Evaluation des passages pour piétons 2011

Le plus mauvais résultat de Suisse: Fribourg, rue Pierre-Aeby

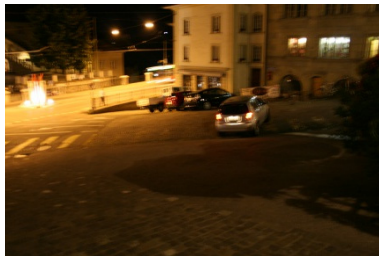
- **Conception: très insuffisante**
 - conception inadéquate : longueur supérieure à 20 m
 - entretien négligé
 - pas de panneaux de signalisation
 - majorité des marquages invisibles en raison de l'usure
- **Visibilité de jour: très insuffisant**
 - le passage pour piétons n'est presque pas perceptible
- **Visibilité de nuit: très insuffisant**
 - pas d'éclairage
- **Accessibilité: très insuffisant**
 - la pente du passage pour piétons est trop forte
 - non perceptible pour les malvoyants

Supprimer les passages pour piétons ou les reconcevoir
L'utilité du passage pour piétons est douteuse
